Bezug: GZ UA-121265/2024-9

UVE KW Leoben Ost

Fachbeiträge zur biologischen Vielfalt

Plausibilitätsprüfung

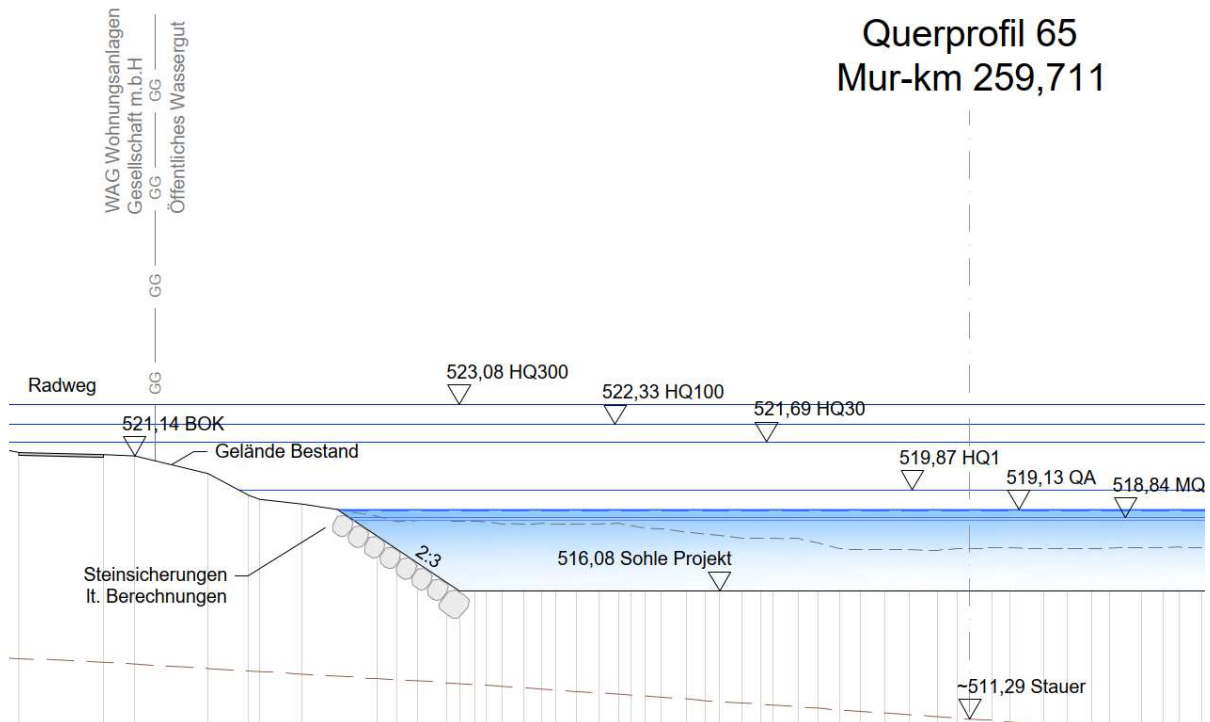
Die Planung ist gut gelungen, die Wirksamkeit (für einige Jahre) nach Umsetzung wird nicht bezweifelt. Da der Konsens für **90 Jahre** beantragt ist, muss allerdings auch eine **Wirksamkeit der Maßnahmen für diesen Zeitraum** gewährleistet werden – ansonsten würde es ja zum Ende der Maßnahmenwirksamkeit nach wenigen Jahren oder einigen Jahrzehnten zu einer Verschlechterung für jene Schutzgüter kommen, für die die Maßnahmen konzipiert sind. In diesem Licht ist zu hinterfragen, wie seitens der Konsenswerber gewährleistet wird, dass die Funktionalität der Wurzelstöcke und Raubäume, die zweifellos nicht für die Betriebsdauer des Kraftwerks Bestand haben werden, gewährleistet wird. Um die Wirksamkeit einrechnen zu können, ist eine Monitoring der Funktionalität erforderlich und sind **Maßnahmen zur Wiederherstellung im Falle des Funktionsverlustes insbesondere der Wurzelstöcke und Raubäume** zu planen.

Als Beispiel einer überholten Planung ist hier ein Teil des Querprofils 65 aus dem Einreichoperat dargestellt:

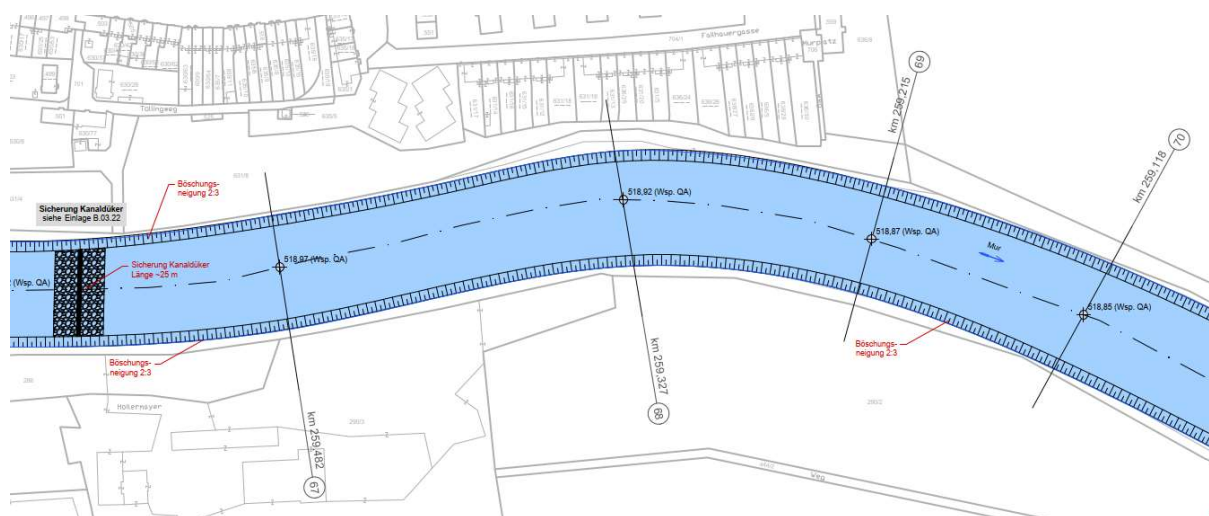
Ökologisch positiv bilanzieren die o.a. Strukturierungsmaßnahmen, die „Kiesbank Obritzfeld“, die „Flachwasserzone Proleber Siedlung“ und die beiden orographisch links situierten Flachuferbereiche. Die weiteren rund 900 m Flusslänge (km 259,017 bis 259,910) bis zum Ende der Unterwassereintiefung werden allerdings linear ausgebaut, mit konsequent gleicher Uferböschungsneigung (2:3) und über die gesamte Länge gleichbleibender Gewässerbreite, d.h. ohne Breiten- und Tiefenvarianz und folglich auch ohne Varianz in Bezug auf Strömungsgeschwindigkeiten usw. Die Ufer werden unterhalb der Wasseranschlagslinie durchgehend mit Steinsicherungen im Neigungswinkel 2:3 verbaut.

Dieser Form des Gewässerausbaus der letzten 900 m der Unterwassereintiefung ist fachlich seit Jahrzehnten überholt und widerspricht sowohl den Zielen und Vorgaben der Wasserrahmenrichtlinie als auch jenen der FFH-Richtlinie. Sie verschlechtert die Hydromorphologie, verunmöglicht die Erreichung eines guten ökologischen Zustands oder guten ökologischen Potenzials und zerstört dauerhaft Fortpflanzungs- und Ruhestätten geschützter Arten.

Damit verlieren geschützte Tierarten (insbesondere semiaquatische Säugetiere wie Fischotter und Biber und Fische wie Huchen, Smaragdgressling usw.) wesentliche Lebensräume: Rückzugsräume (Tagesverstecke), Räume zur Jungenaufzucht, Laichhabitate, Habitate zur Entwicklung von Jugendstadien usw.

Um die Vorgaben aus der Wasserrahmenrichtlinie und der FFH-Richtlinie zu erfüllen und damit eine Umweltverträglichkeit zu erreichen, sind folgende Maßnahmen im Bereich von Fluss-km 259,017 bis 259,910 zwingend erforderlich:

- Wesentliche Verbreiterung des Flussbetts flussab des Kanaldükers auf der orographisch rechten Seite, wobei zumindest die eineinhalbfache jetzige Flussbettbreite erreicht werden muss
- Abflachung der Böschungsneigung und Erhöhung der Varianz: Die Böschungsneigung muss im Längsprofil wesentlich variabler sein und die Neigung darf im Mittel nicht steiler sein als 30%.
- Flachwasserbereiche und überströmte, dynamische Schotterbänke sind in diesem Bereich zu erhalten (siehe „ursprüngliche Sohle“ im oben dargestellten Profil!) oder wiederherzustellen.
